Акт дополнительного осмотра №1 по Договору подряда № 04/18-В от 12 июля 2018 г.

Акт дополнительного осмотра №2 по Договору подряда № 06/18-В от 04 октября 2018 г.

Акт визуального осмотра №3

Рис.1

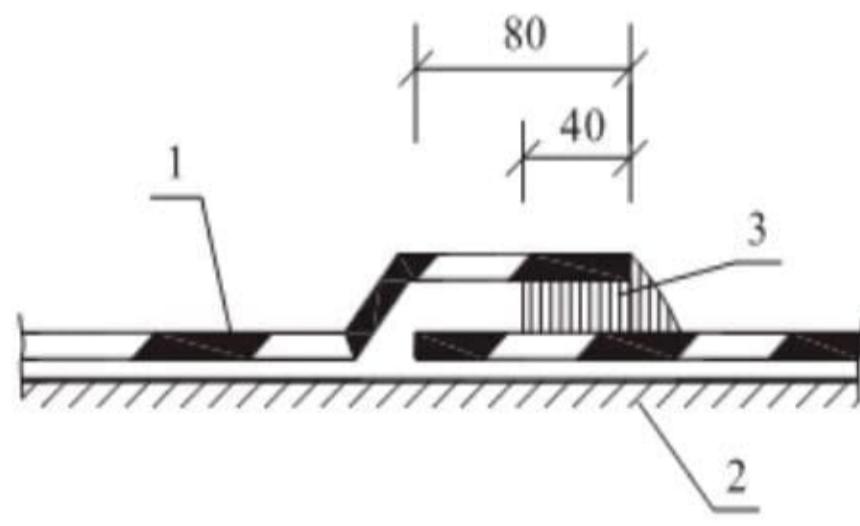
1. Наличие брака в устройстве сварных швов ковра ПВХ мембранны, а именно отсутствие необходимого сплошного провара шва (рис. 1 –2) по всей длине полотна на ширину (шва) 40 мм., в том числе повсеместное наличие участков с полным отсутствием следов сварки на всю ширину шва со следами попадания под кровельный ковер атмосферных осадков (рис. 3-4).

1. В связи с наличием брака практически на всех сварных швах, на трех ремонтируемых участках в количестве 42 (сорока двух) штук, общей протяженностью 314 м. рассматриваем все швы как не герметичные.
2. В связи с отсутствием надлежащего крепежа ПВХ мембранны к существующему основанию, а именно несоответствие частоты крепежа , с учетом ветровых зон кровли, и несоответствия самого крепежа требованиям нормативной документации (применение крепежа для утепления фасадов вместо кровельного),, рассматриваем все кровельные ковры как условно закрепленные т.е. имеющие большой свободный ход от плоскости основания под действием ветровых нагрузок.

Рис.1

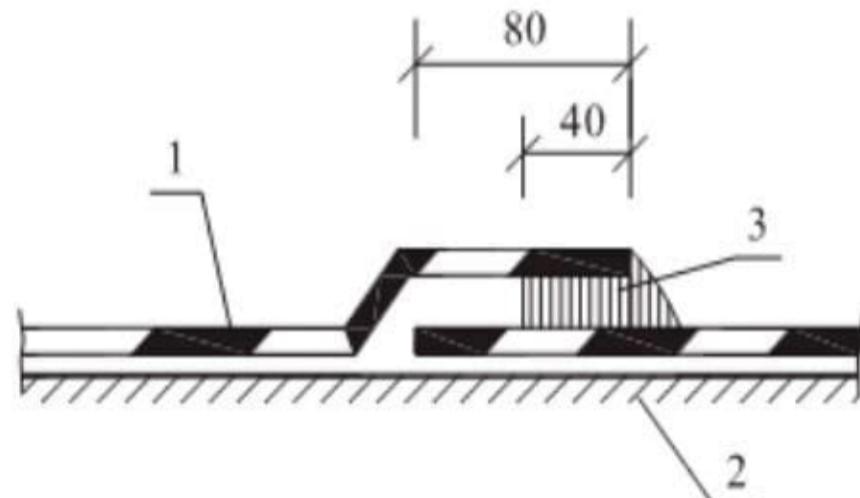
1. Наличие брака в устройстве сварных швов ковра ПВХ мембранные, а именно отсутствие необходимого сплошного провала шва (рис. 1 – 2) по всей длине полотна на ширину (шва) 40 мм., в том числе повсеместное наличие участков с полным отсутствием следов сварки на всю ширину шва со следами попадания под кровельный ковер атмосферных осадков (рис. 3-4).

1. В связи с наличием брака практически на всех сварных швах рассматриваем все швы как не герметичные.
2. В связи с отсутствием надлежащего крепежа ПВХ мембранны к существующему основанию, а именно несоответствие частоты крепежа , с учетом ветровых зон кровли, и несоответствия самого крепежа требованиям нормативной документации (применение крепежа для утепления фасадов вместо кровельного),, рассматриваем все кровельные ковры как условно закрепленные т.е. имеющие большой свободный ход от плоскости основания под действием ветровых нагрузок.
